會　議　記　錄

會 議 名 稱	大陸蘇州毅豐自動化機台設備布局討論會議	時　間	10:30~12:00 13:00~14:20
會 議 主 席	張君豪經理	地　點	2F 會議室

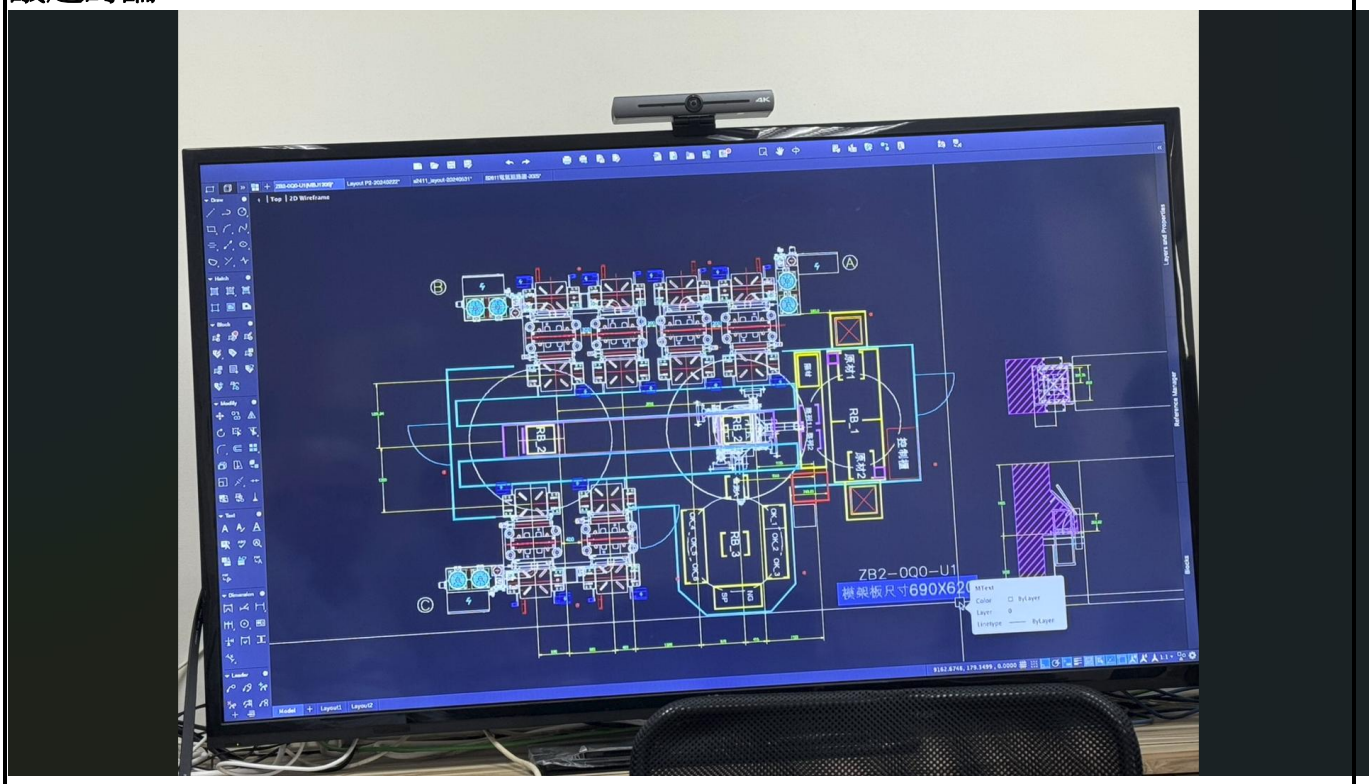
一、 供料系統設計：原材 **1**、原材 **2** 不停機補料

- 目前方案： 維持人工補料模式。
- 設計目標： 必須達成「不停機補料」之功能，確保生產連續性，避免因補料導致產線中斷。

二、 格材籃子推車設計與安全防護

- 工安考量： 為預防推車退出後，作業人員誤由入口進入機械手臂作業區，須增設相關安全連鎖或防護機制。
- 在地化採購： 後續籃子推車將由蘇州廠就地製作，規格須符合該入口的高度與寬度。

三、 控制櫃位置佈局方案評估

- 方案一 (不採用)： 放置於原材 **2** 與 **CCD** 之間。因空間過於侷促，將導致後續維修保養作業困難。
- 方案二 (最終決議)： 維持原設計位置但改變擺放方向。
  - 影響： 總長度雖增加 **40cm**。
  - 優點： 作業人員操作 **HMI** (人機介面) 時可同步監控機械手臂運作狀況，且保有充足的維護保養空間。

- 當前配置： 目前設備布局僅適用於 **C** 區機台。
- 異常說明： 廠內預設之 **A** 區與 **B** 區空間寬度不足，暫無法容納此配置。
